dot. postępowania o udzielenie zamówienia publicznego prowadzonego w trybie przetargu nieograniczonego pn.: „**Jaworznicki Obszar Gospodarczy – rozwój strategicznej strefy przemysłowej miasta Jaworzna – infrastruktura drogowa**”.

Informuję, iż do zamawiającego wpłynęły pytania dotyczące postanowień specyfikacji warunków zamówienia (SWZ). Na podstawie art. 135 ust. 2 ustawy z dnia 11 września 2019r. Prawo zamówień publicznych (tekst jedn. Dz.U. z 2023 r., poz. 1605 z późn. zm) (Pzp), przekazuję stosowne wyjaśnienia.

Pytanie 18:

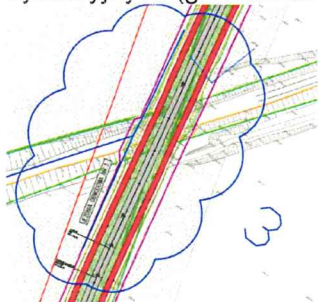
Prosimy Zamawiającego o wyjaśnienie w zakresie oznaczeń wprowadzonych na planach sytuacyjnych (granatowa obwiednia)

Należy spełnić wymagania zawarte w PFU w zakresie 1. OPIS OGÓLNY PRZEDMIOTU ZAMÓWIENIA pkt Ad.3 opisu.

Pytanie 31:

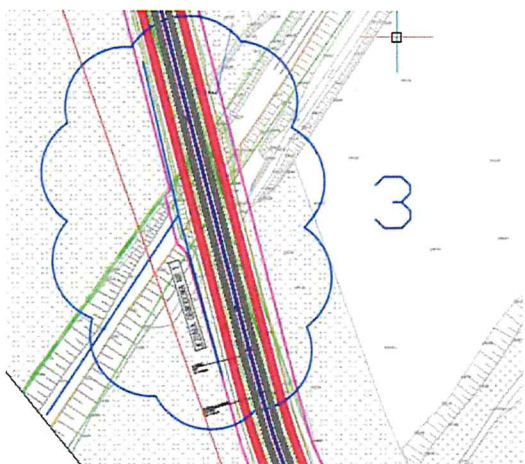
Dotyczy układ drogowy strefy JOG. Jakie rozwiązanie należy przyjąć poniższym miejscu do wyceny? Wiadukt kolejowy, tunel, czy przejazd kolejowy? Czy może linia kolejowe idzie do likwidacji i nie przewiduje się tutaj, żadnego skrzyżowania?

Należy spełnić wymagania zawarte w PFU w zakresie 1. OPIS OGÓLNY PRZEDMIOTU ZAMÓWIENIA pkt 3 opisu.

węzeł drogowy ul. Obrońców września 1939 roku i ul. Orłąt Lwowskich

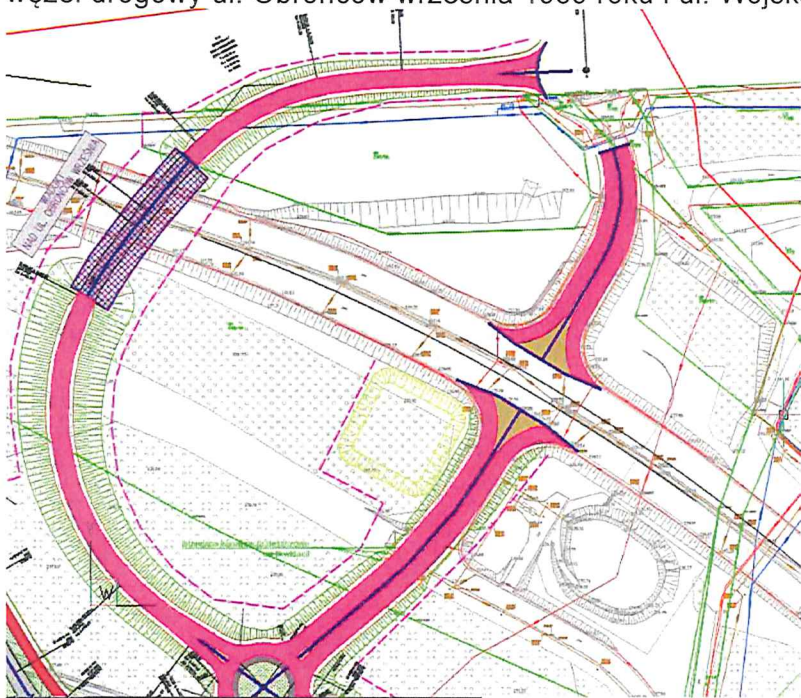
Jaką kategorię ruchu należy przyjąć dla łącznic węzłów drogowych (zaznaczone na poniższych rysunkach kolorem różowym)?

Rolą projektanta będącego po stronie Wykonawcy jest przyjęcie właściwych kategorii ruchu dla łącznic węzłów drogowych. Kategorię obciążenia ruchem łącznic należy dostosować do kategorii drogi głównej.

Pytanie 33:

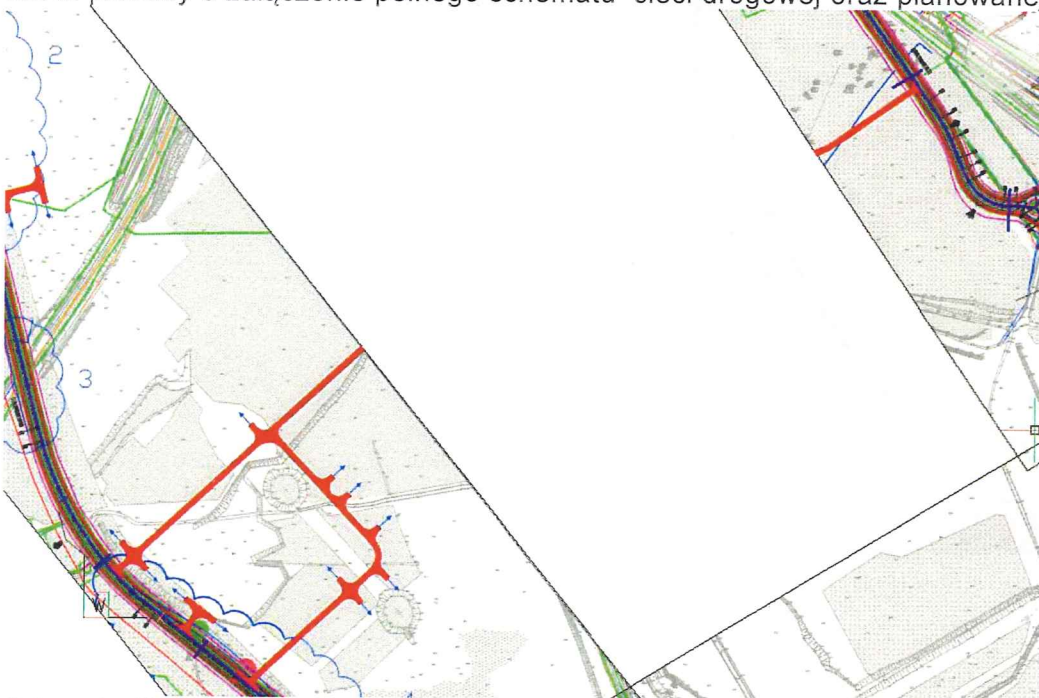
Czy zakres Zamówienia obejmuje również sieć uliczną wewnątrz strefy tj. poza przedstawionym na koncepcji pasem drogowym (zaznaczoną na poniższym rysunku kolorem czerwonym)? Jeśli tak to prosimy o załączenie pełnego schematu sieci drogowej oraz planowanej kategorii ruchu,

Zamawiający rezygnuje z włączeń drogowych w poszczególne działki z Jezdni Obwodowych. Zakres obejmuje wyłącznie ciągi główne Jezdni Obwodowych, którą należy wyposażyć w zjazdy publiczne.

Pytanie 34:

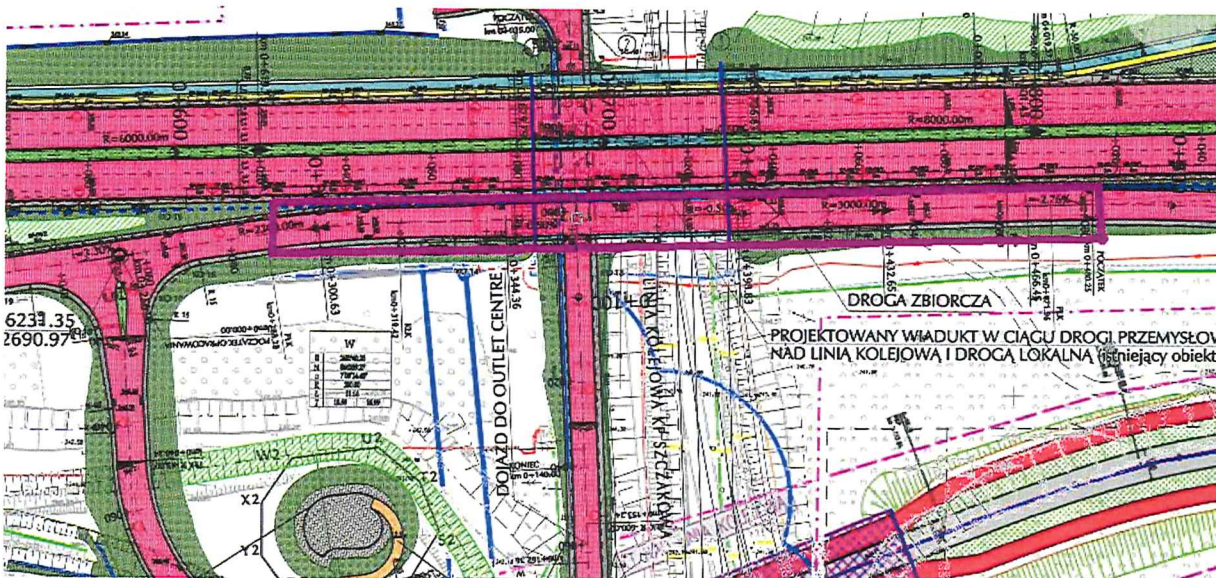
Dotyczy przebudowywanego fragmentu DK79. Proszę o potwierdzenie, że Zamawiający rezygnuje z poniższego fragmentu drogi zbiorczej (zaznaczonego na różowo), ponieważ funkcję drogi zbiorczej przejmie układ drogowy JOG?

Tak, Zamawiający rezygnuje z Drogi Zbiorczej wg dokumentacji WBP. Jej funkcję ma przejąć układ drogowy JOG, który należy powiązać z przebudową DK79 w tym rejonie.
